Mission régionale d'autorité environnementale

Grand Est

**Avis sur le projet de construction
d'une centrale photovoltaïque au sol sur un ancien site militaire
à Saint-Eulien (51)
porté par Urbasolar**

n°MRAe 2021APGE12

Schéma de principe

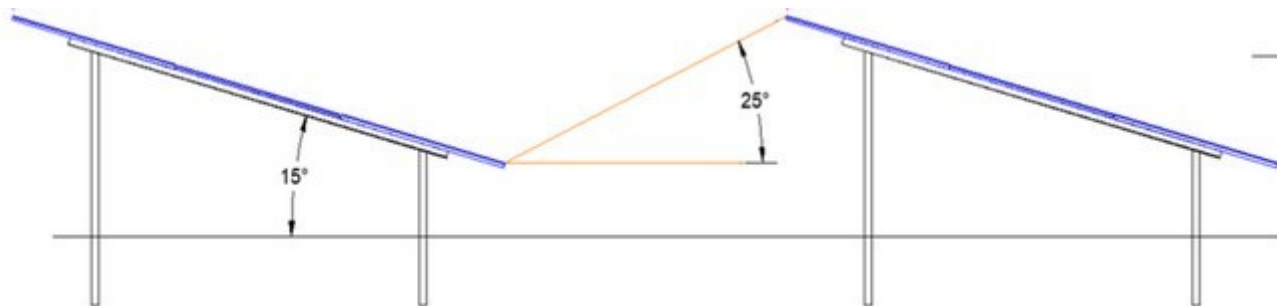
L'étude d'impact indique que le projet est situé à l'aplomb de la nappe des Alluvions du Perthois, dont la côte minimale est à 0,37 m sous le terrain naturel. Cette nappe présente une vulnérabilité moyenne, un bon état quantitatif et un état chimique médiocre. Sachant que les pieux battus ont une profondeur maximale de 1,5 m et que les sols du site sont potentiellement pollués par l'activité militaire précédente, ceux-ci vont vraisemblablement atteindre la nappe avec un risque de remobilisation de polluants.

L'Ae recommande de démontrer pour les diverses techniques possibles de fondations des panneaux que celle des pieux relève de la meilleure technologie pour la protection de l'environnement à cet endroit, par rapport à des fondations non invasives, par exemple sur longrines ou massifs en béton posés au sol.
